Respuesta a Consultas N.º 1

Licitación Pública N.º 01/22

“AMPLIACIÓN Y REFUCIONALIZACION DE LA ENI N.º 5 – PATRICIA SARLÉ” – RIVADAVIA.

DETALLE BICICLETERO

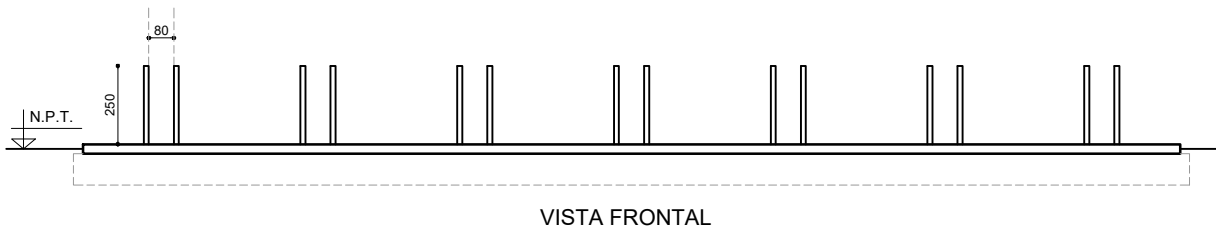
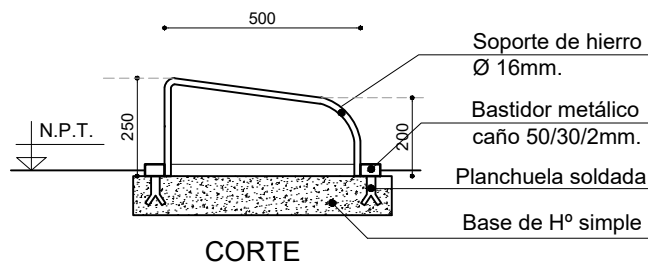
- I) Ítem 22.2.2: No se tiene detalle de bicicletero. Se especifica los materiales, pero no las dimensiones.

RESPUESTA I): Se deberán respetar las dimensiones y especificaciones de ETP y FICHA N.º 19 que se adjunta.
